**RZE.271.2.9.2021****Do wszystkich Wykonawców****Dotyczy:** postępowania o udzielenie zamówienia pn. „Centrum Aktywności Rodzinnej w Parku Jana Pawła II w Działdowie”.**Odpowiedź Zamawiającego w ramach zgłoszonych wniosków o wyjaśnienie treści SWZ**

-siedzisko betonowe (poniżej przykładowe zdjęcie)

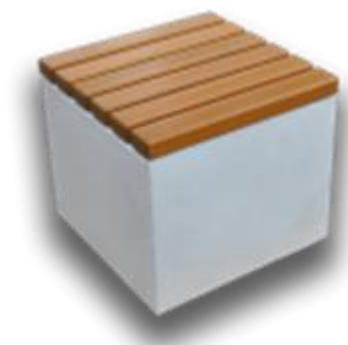
„Czy są dostępne parametry jakościowe i wielkościowe lub rysunki/zdjęcia poglądowe dotyczące punktów z przedmiaru nr 178-184 (Donice betonowe 13 szt, Siedzisko betonowe 10 szt, Siedzisko betonowo- drewniane 26 szt, Kosze na śmieci 12 szt, Ławka okrągła 8 szt., Ławka bez oparcia 5 szt.)?”

Wysokość: 45 cm

Szerokość: 60 cm

Długość: 60 cm
